工程指示 / 要求簡箋(E.I.)

工程指示編號：EI / 7014/23

工程名稱：將軍澳日出康城 11

工程項目：幕牆 母料內有螺絲及架中的單元件順序不正確 投訴 第四次

T2B-CW4 9F-#4

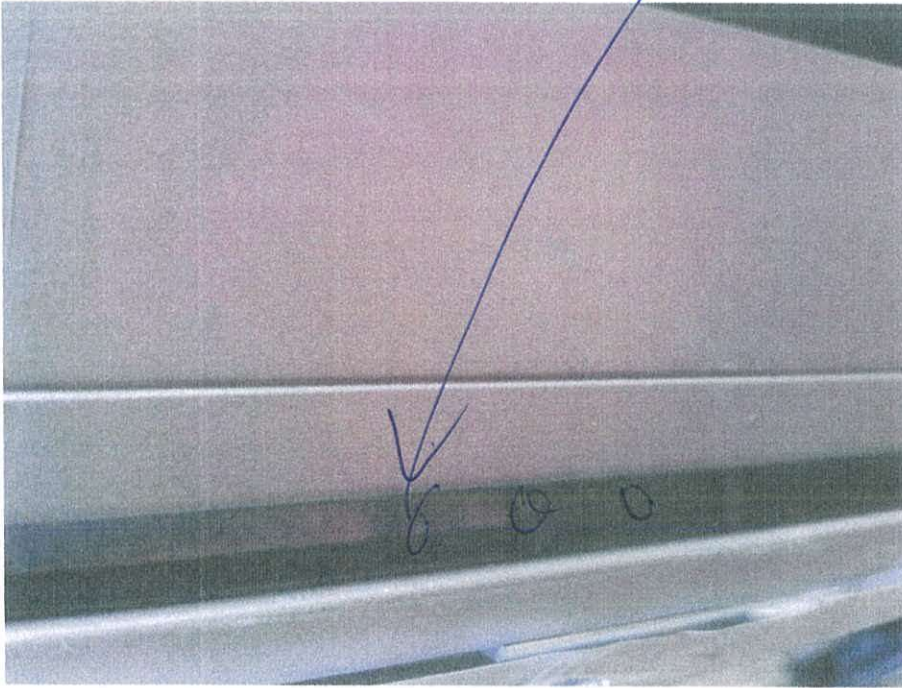
單元母区内坑有排螺絲凸出

阻礙單元  
插入?

单元母在内坑有排螺丝尾  
凸出阻于装时公在插入？

請和 QC 檢查及跟進已查生產的全部單元件，如有突出，必須剷走此螺絲尾，否則業主絕不收貨，並退回相關的單元件。

P5/6

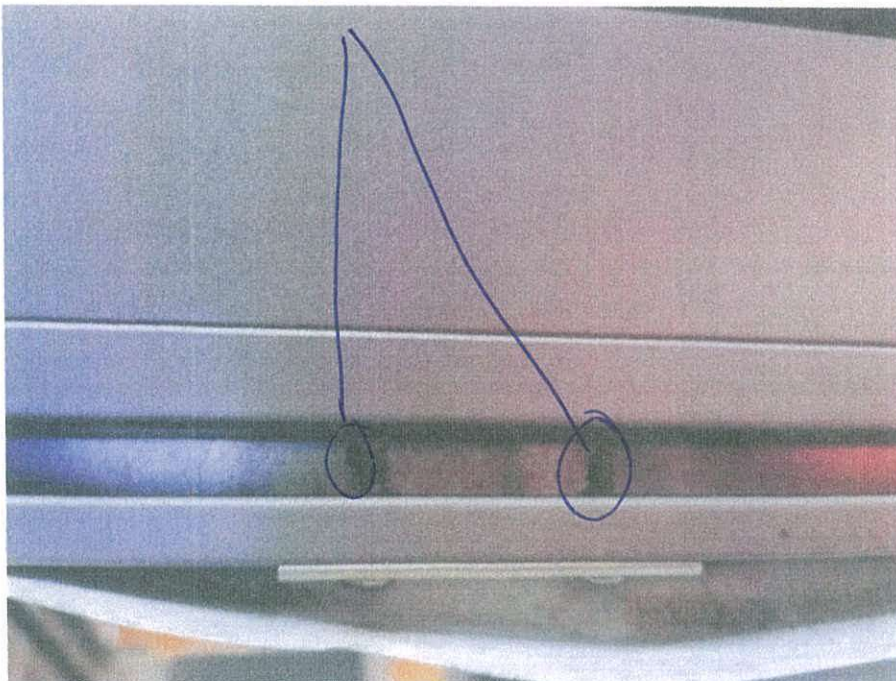
單元母在內坑有排螺絲尾凸出  
阻安裝公在時插入？

要在現場剷除螺絲

No: 40

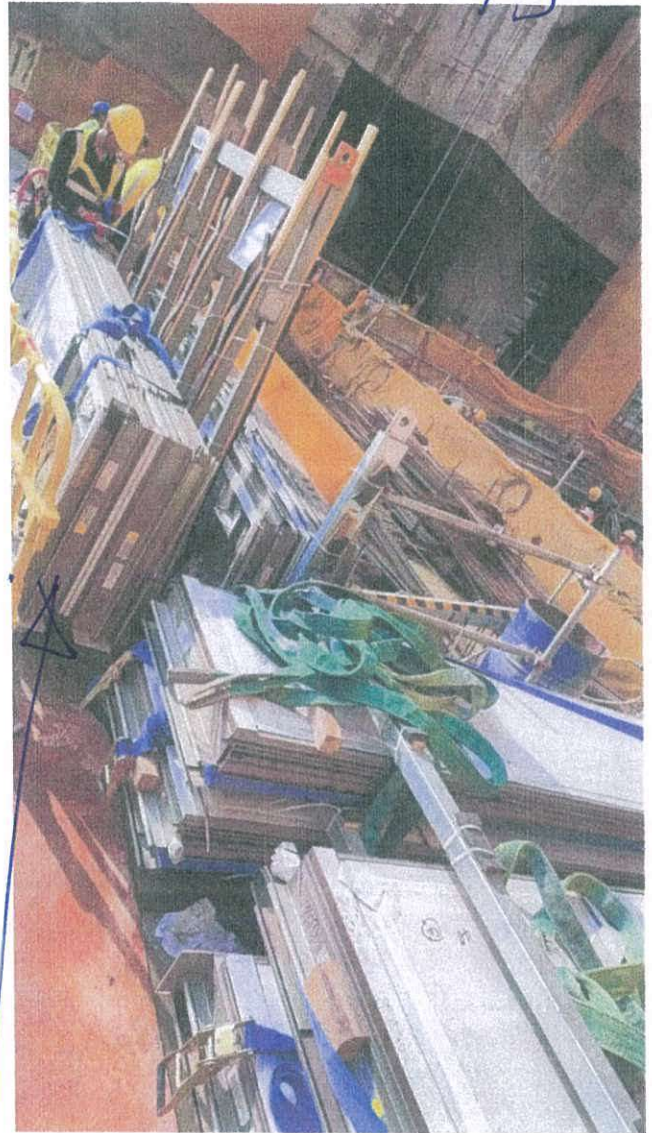
12/15  
正常上架次序  
15/F

5月15號 T2 12/F-15/F

第2件 第4件

另外單元件上架的次序有誤，架號: 40 號，T2A-CW3, 12/F, 15/F 用 有 4 件錯順序導致地盤需用天秤在現場重新排序才可安裝。請廠核對掛架次序才出貨。
